**GANSHOREN / BERCHEM-SAINTE-AGATHE/ KOEKELBERG. Avenue Charles-Quint, Avenue des Gloires Nationales (98 à 126), Avenue du Panthéon (118 à 119), Place Margueritte d'Autriche Carrefours de l'Avenue Charles-Quint avec la rue Termonde, la chaussée de Zellik, la chaussée de Gand, la rue Oscar Maesschalck, l'avenue des Bardanes, la rue Pampoel, la rue Laurent Heirbaut, la rue du Grand-Air, l'Avenue des Villegas, la rue de Ganshoren, la rue François Beeckmans, la rue de Metairie et la rue Louis Delhove (= En partie dans l'emprise du Parc Elisabeth, classé comme site, en ZP de la « Résidence Basilique », classée comme monument, et longe le Zavelenberg, classé comme site)**

**PERMIS UNIQUE:** Réaménager de façade à façade l'avenue Charles-Quint ainsi que 6 places adjacentes.

### Avis de la CRMS

Coupe projetée de l'avenue Charles Quint (J-J'). Image extraite du dossier.

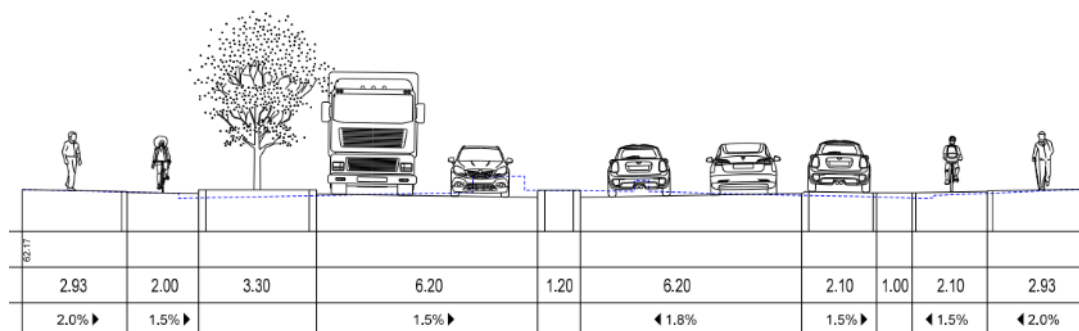
Concernant l'axe principal de l'avenue Charles Quint, les formes urbaines changent peu ce qui est positif. Le profil de la voirie est en revanche profondément transformé avec la disparition des trottoirs

surélevés au profit d'un plain-pied avec des pistes cyclables directement attenantes sans différence de niveau. **La CRMS le regrette, car il s'agit là d'une perte d'une forme de profil caractéristique des grandes avenues, ce qui est dommageable pour la typologie de l'avenue Charles Quint.**

Photomontage de la perspective projetée vers la basilique de Koekelberg depuis l'avenue Charles Quint. Image extraite du dossier.

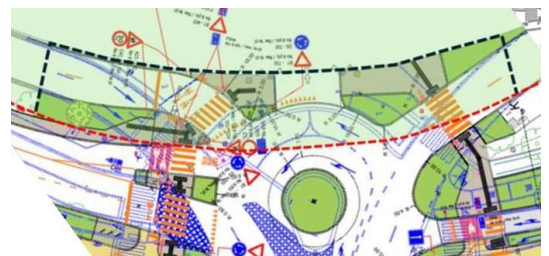
L'éloignement des façades resserre toutefois significativement les vues et les perspectives vers la basilique. **La largeur de l'avenue permet cette réduction de champ visuel à condition cependant que les essences des arbres soient bien choisies : il s'agit là d'un facteur crucial pour la perspective, mais aussi pour le maintien de la typologie caractéristique des grands boulevards arborés.** Or, l'emprise des couronnes sur les plans et coupes, et les essences mentionnées dans la note explicative ne correspondent pas, l'emprise étant représentée de manière trop réduite. **Il est nécessaire d'étudier de plus près le choix des essences en fonction des tailles réelles des couronnes et d'une perspective réaliste.**

En outre, si différentes essences d'arbres sont utilisées, afin d'éviter une perception irrégulière des alignements et de préserver une typologie caractéristique des boulevards arborés, **la CRMS demande que la même forme soit recherchée pour les nouveaux arbres (volume et hauteur), ou de travailler en plusieurs tronçons, avec une taille des arbres progressivement plus étroite et plus basse vers la basilique afin d'ouvrir la perspective.**

Situation projetée de la Place Marguerite d'Autriche Image extraite du dossier.

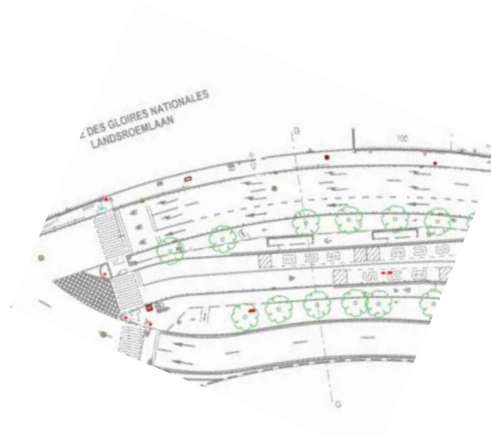
Au sujet du réaménagement de la Place Marguerite d'Autriche, la place devient fort morcelée (cesse d'être une place et un espace d'articulation vers l'Avenue Marie de Hongrie), avec une minéralisation qui reste importante, un aménagement cycliste qui prend beaucoup d'espace et une plaine de jeux centrale dont l'aménagement participe à cet effet de morçèlement. La CRMS demande de revoir le projet pour la place pour un ensemble paysager plus homogène.
